TRANSPORDIAMET

**Nõusoleku andmine Anija vald Voose küla
Tamme tee 2 kinnistu korterelamu
rekonstrueerimiseks**

Olete taotlenud Transpordiametilt nõusolekut Harju maakonnas Anija vallas Vooste külas Tamme kinnistu kortermaja rekonstrueerimiseks vastavalt Arhitektuuribüroo M.Laikask OÜ tööle nr 107-20-ML „Harju maakond Anija vald Voose küla Tamme 2 korterelamu rekonstrueerimise ehitusprojekt“.

Lisa 1: Asendiplaani joonis

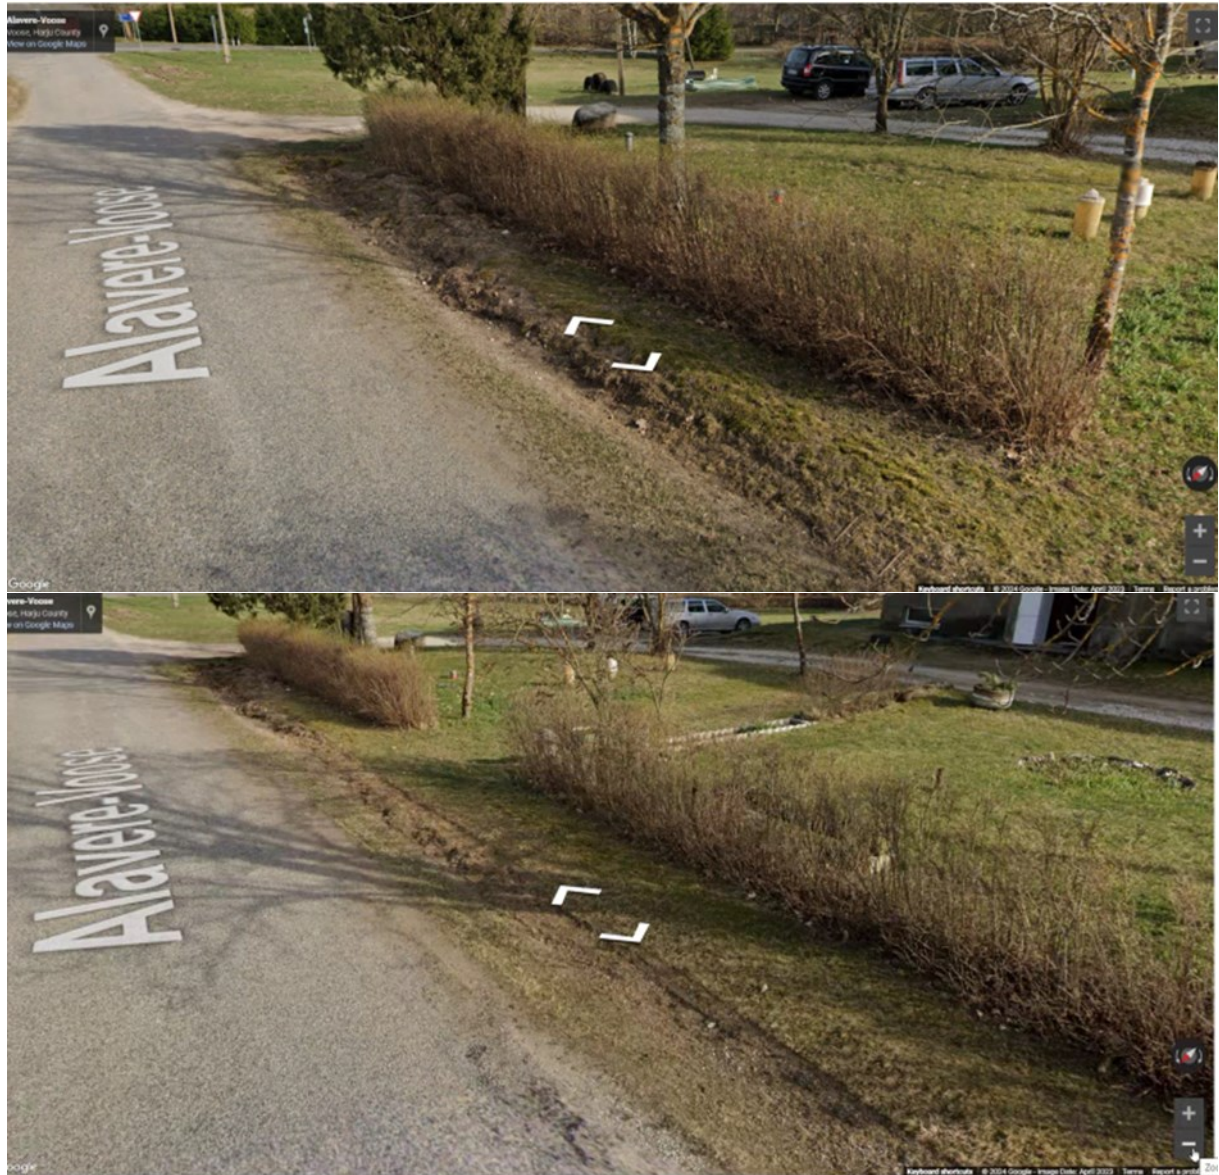
1. Nõusolek ei laiene projektis näidatud olemasolevale reovete imbtunnelile, mis on imbtunneliks ümber ehitatud 2008.a. Imbtunnel jääb riigitee kaitsevööndisse, imbtunneli kuja 5m jääb täies ulatuses riigitee alusele katastriüksusele (14002:003:0114), mida ei ole Transpordiametiga kooskõlastatud. Riigitee kaitsevööndis kehtivatest piirangutest võib kõrvale kalduda Transpordiameti nõusolekul vastavalt EhS § 70 lg 3. Kirjas allpool toodud teevideo väljavõttelt kajastub imbtunneli negatiivse mõju avaldumine riigitee muldkehale, milleks on sõidutee mulde ja peenra niiskumine imbväljakuga piirnevas lõigus. Nõustume korteriühistu juhatuse liikme ettepanekuga täpsustada imbväljakuga seonduvat enne korterelamule kasutusteatise väljastamist. Oleme seisukohal, et imbväljaku mõju ei tohi ulatuda riigiteele ja vajadusel tuleb võtta imbväljaku omanikul kasutusele meetmed.
